# 南部科學園區嘉義園區開發計畫

## 環境影響說明書

### 變更內容對照表(定稿本)

開發單位：國家科學及技術委員會南部科學園區管理局

圖 2.2.4-2 變更案園區友善環境場域區位示意圖

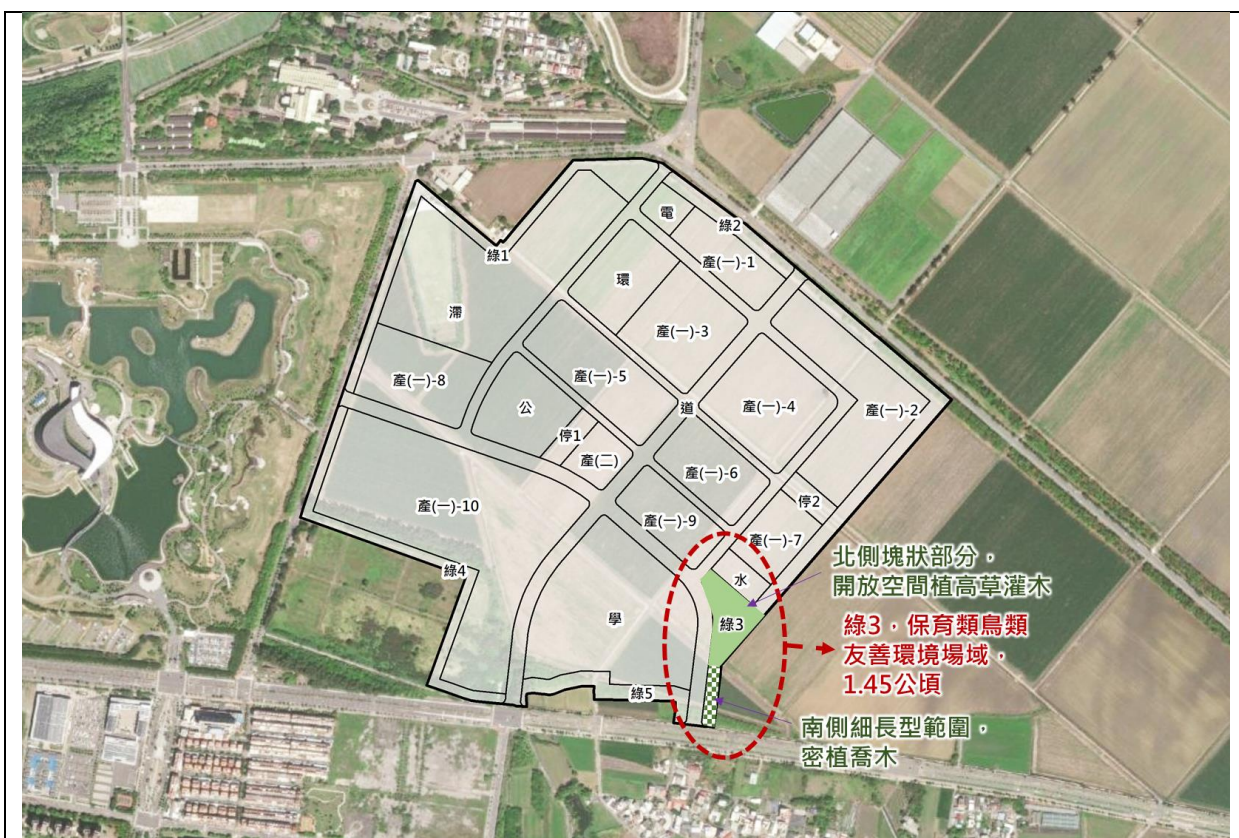
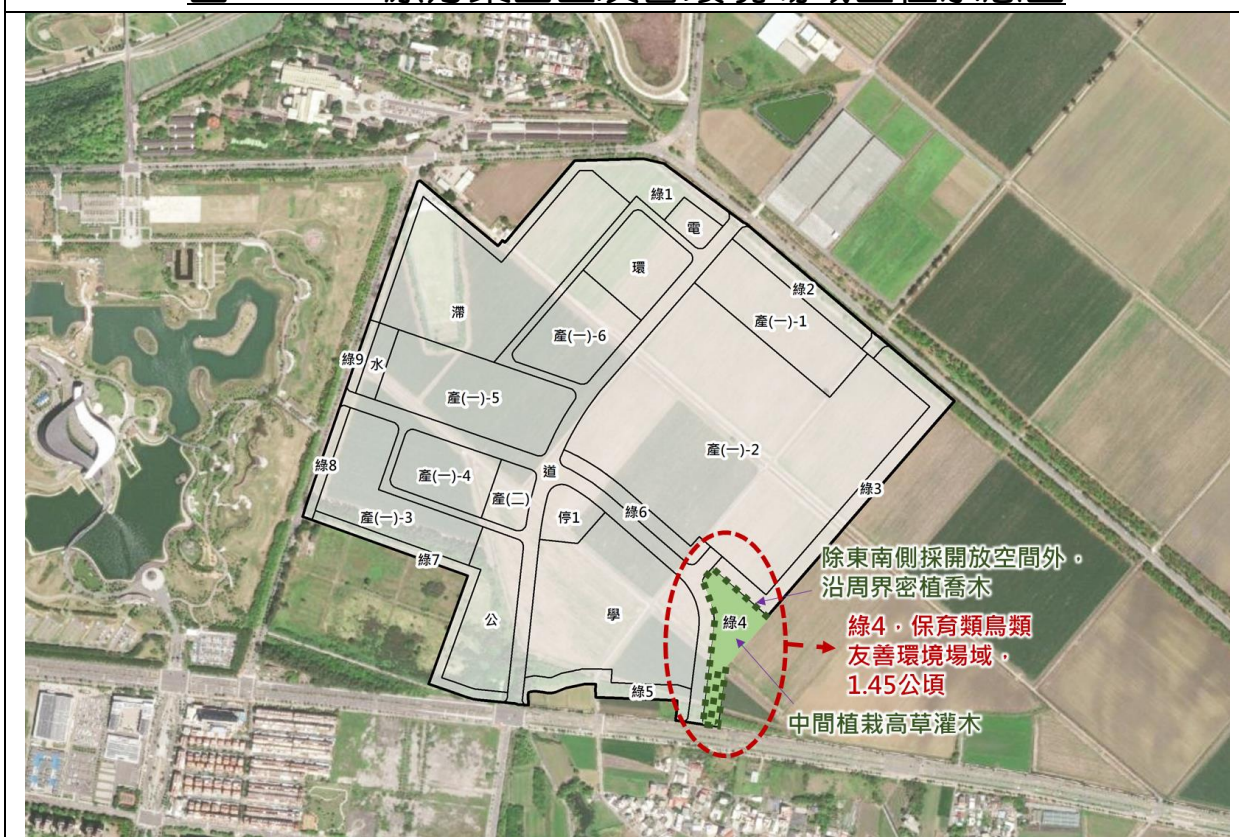
友善環境場域其「位置」、「面積」不變，維持與「原方案」相同，惟配合上述土地計畫調整，調整其編號改為「綠 4」用地，而考量環頸雉及黑翅鳶之棲地需求不同，因此後續針對「綠 4」用地之植栽規劃，初步調整為除東南側外，沿「綠 4」邊界周圍種植原生種喬木，提供黑

翅鳶停棲利用之環境，亦可提供自然阻隔作用，更有助於中間區域營造高草灌叢環境，供環頸雉利用，且東南側採開放式空間設計與蔗田相鄰，亦可提升與環頸雉等鳥類活動棲地之連結，詳圖 2.2.4-2。未來將配合營運階段每 5 年進行保育類鳥類友善環境場域(綠 4)之成效檢討，並依檢討結果滾動調整友善環境場域之規劃。

圖 7-1 園區友善環境場域植栽示意圖

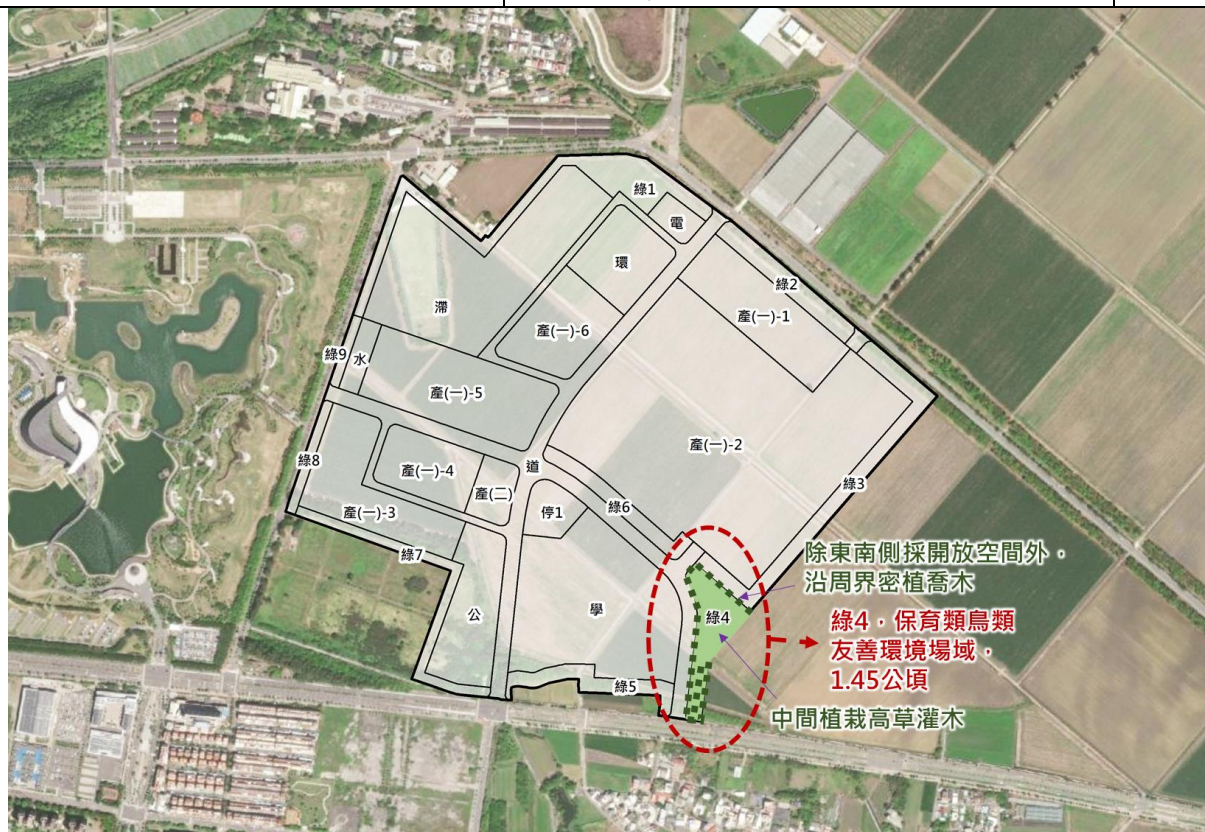
| 綜合討論意見                                                                         | 答 覆 說 明                                                                                                                                                                                                                                                                                                             | 修正<br>頁碼 |
|--------------------------------------------------------------------------------|---------------------------------------------------------------------------------------------------------------------------------------------------------------------------------------------------------------------------------------------------------------------------------------------------------------------|----------|
| (三)環頸雉之保育，請提供開闊型之長草棲地，黑翅鳶之需求請考量以大樹且足可提供繁殖利用為原則，但其位置最好能略為避開道路一定距離，理想距離至少 15 公尺。 | 考量環頸雉及黑翅鳶之棲地需求不同，因此後續針對「綠 4」用地之植栽規劃，初步調整為除東南側外，沿「綠 4」邊界周圍種植原生種喬木，提供黑翅鳶停棲利用之環境，亦可提供自然阻隔作用，更有助於中間區域營造高草灌叢環                                                                                                                                                                                                            | P.15~16  |

| 綜合討論意見 | 答 覆 說 明                                                                                                          | 修正<br>頁碼 |
|--------|------------------------------------------------------------------------------------------------------------------|----------|
|        | 境，供環頸雉利用，且東南側採開放式空間設計與蔗田相鄰，亦可提升與環頸雉等鳥類活動棲地之連結，詳下圖 7-1。未來將配合營運階段每 5 年進行保育類鳥類友善環境場域(綠 4)之成效檢討，並依檢討結果滾動調整友善環境場域之規劃。 |          |
